関原発第303号
2019年10月8日

高浜発電所原子炉施設保安規定変更認可申請書

高浜発電所原子炉施設保安規定変更前後比較表

第121図 原子力防災組織図

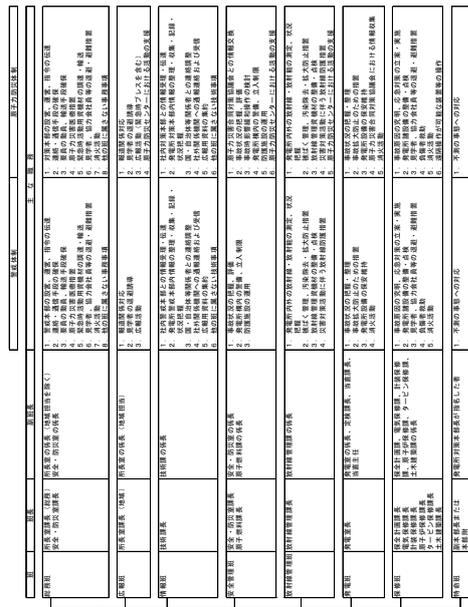
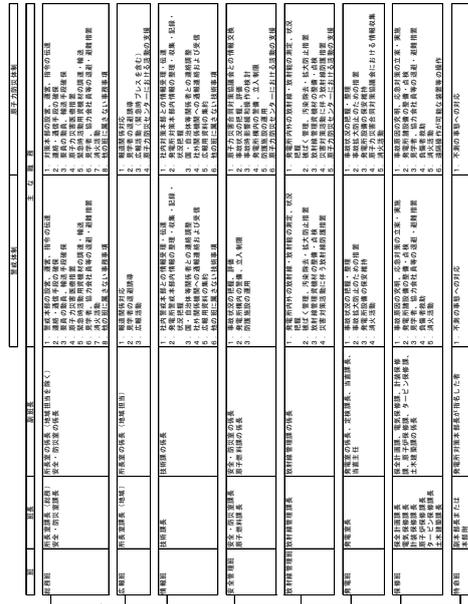
第121条 安全・防災室長は、原子力災害の発生または拡大を防止するため、図121に示す原子力防災組織を定めるに当たり、所長の承認を得る。
2. 発電所原子力緊急時対策本部（以下、「発電所対策本部」という。）の所長は、所長が不在の場合に備えて代行者を定めるに当たり、所長の承認を得る。

第121条 安全・防災室長は、原子力災害の発生または拡大を防止するため、図121に示す原子力防災組織を定めるに当たり、所長の承認を得る。
2. 発電所原子力緊急時対策本部（以下、「発電所対策本部」という。）の所長は、所長とすると、ただし、安全・防災室長は、所長が不在の場合に備えて代行者を定めるに当たり、所長の承認を得る。
